**RÉPONSES D'HYDRO-QUÉBEC DISTRIBUTION
À LA DEMANDE DE RENSEIGNEMENTS N° 2
DE LA RÉGIE**

**DEMANDE DE RENSEIGNEMENTS N° 2 DE LA RÉGIE DE L'ÉNERGIE (LA RÉGIE) RELATIVE À LA
DEMANDE D'APPROBATION DU PLAN D'APPROVISIONNEMENT 2020-2029 DU DISTRIBUTEUR**

Figure 1. Battery cost projections for 4-hour lithium-ion systems, with values relative to 2018. The high, mid, and low cost projections developed in this work are shown as the bolded lines. Figure values are included in the Appendix.

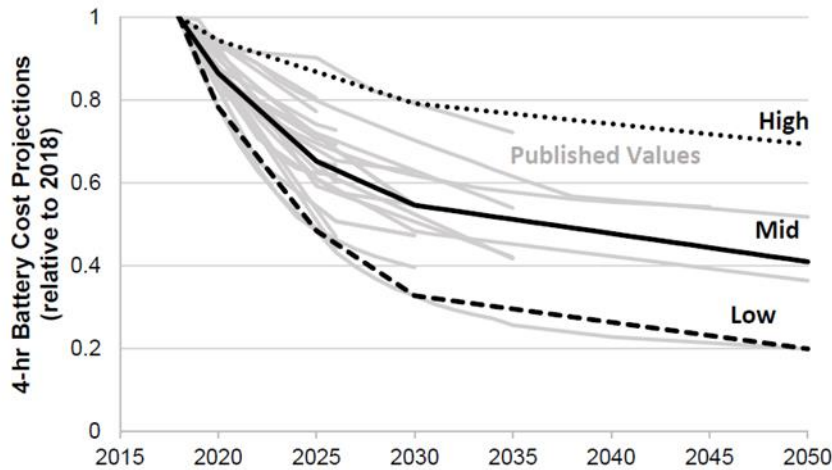
La Régie observe au tableau de la référence (ii) que le coût des accumulateurs (*Total overnight cost \$/kW - Battery storage 50 MW*) aurait chuté de 29 % en 2019 par rapport au coût des accumulateurs indiqué l'année précédente (référence (i)). La Régie retient de la référence (iii) que cette chute de coût, particulièrement pour les systèmes de grande capacité (*utility-scale*) devrait se poursuivre à un rythme rapide sur la durée du plan d'approvisionnement 2020-2029.

7 **Même si cette technologie n'est pas prise en compte dans le Plan actuellement,**
8 **le Distributeur évalue en continu l'ensemble des moyens de gestion à sa**
9 **disposition afin de répondre aux besoins énergétiques, et ce, au moindre coût.**

10 **La vitrine technologie du micro-réseau en cours d'implantation à Lac-Mégantic**
11 **inclut d'ailleurs cet équipement, ce qui permettra au Distributeur d'en évaluer**
12 **les performances.**

1 Si l'avenue des accumulateurs de taille « utility-scale » s'avérait concluante tant
2 sur le plan technique qu'économique, le Distributeur pourrait considérer cette
3 technologie au même titre que les autres technologies comme moyen de
4 gestion de la demande.
